RAD: 9-67510- -8	FECHA: 2013-04-22 16:58:57
DEP: 2020 DIRECCION DE NUEVAS CREACIONES	EVE: 1 REGISTRO/DEPOSITO/CONCESION/DEPOSITO
TRA: 2 PATENTES DE INVENCION	FOLIOS: 5
ACT: 519 PRESENTACION

Asunto:	Radicación:	9-67510- 8
	Trámite:	2
	Evento:	1
	Actuación:	519
	Oficio:	7399
	Folios:	5

Título de la solicitud: “Estructura de faro delantero de una motocicleta” (modificado Fl. 1).

El documento D1¹ divulga la presentación estructural de un faro delantero de una moto BMW R1200 GS.

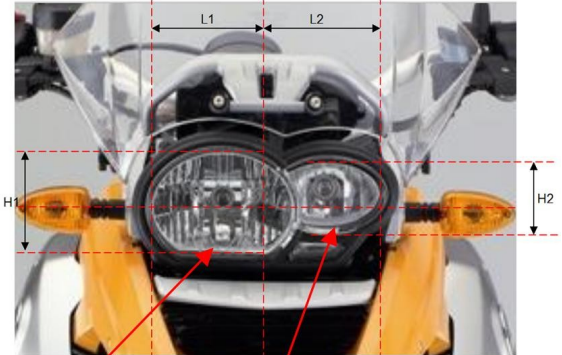
La diferencia entre la invención, definida en la reivindicación 1 y el faro de D1 consiste en que la invención incluye una lámpara de posición.

En consecuencia, el la persona del oficio normalmente versada en la materia, incluiría “una lámpara de posición” del documento D2 en la estructura de faro divulgado en el documento D1 para llegar así al objeto de la reivindicación 1 de la solicitud. Por lo cual se considera obvia.

Carcasa
única

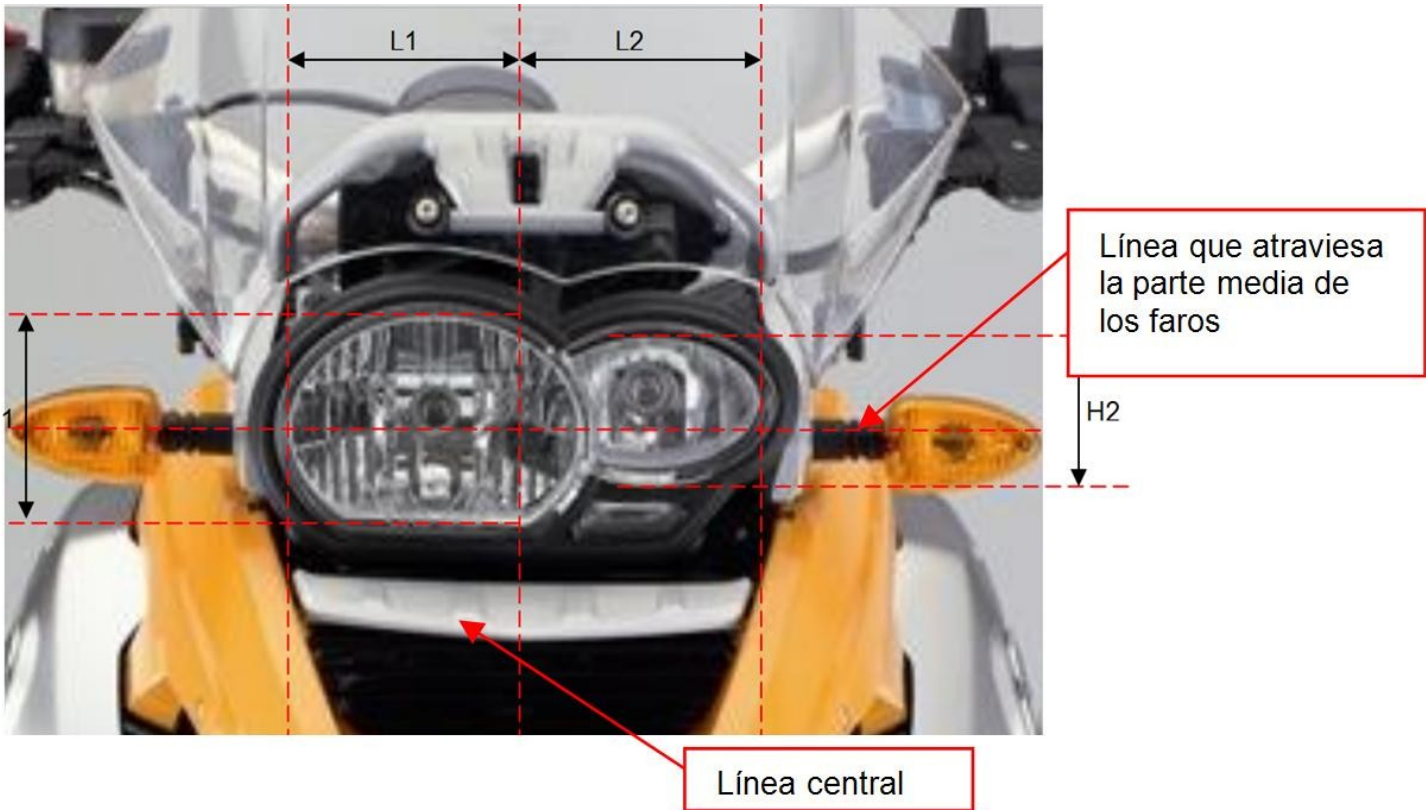
Respecto a las reivindicaciones dependientes 2 y 3, estas no proporcionan altura inventiva a lo reclamado en la reivindicación 1, dado que por ejemplo, para la reivindicación 2 el documento D1 enseña que los faros delanteros derecho e izquierdo incluyen una carcasa única, proveyéndose los respectivos reflectores y bombillos en la carcasa, y el lente único para cubrir los reflectores y los bombillos
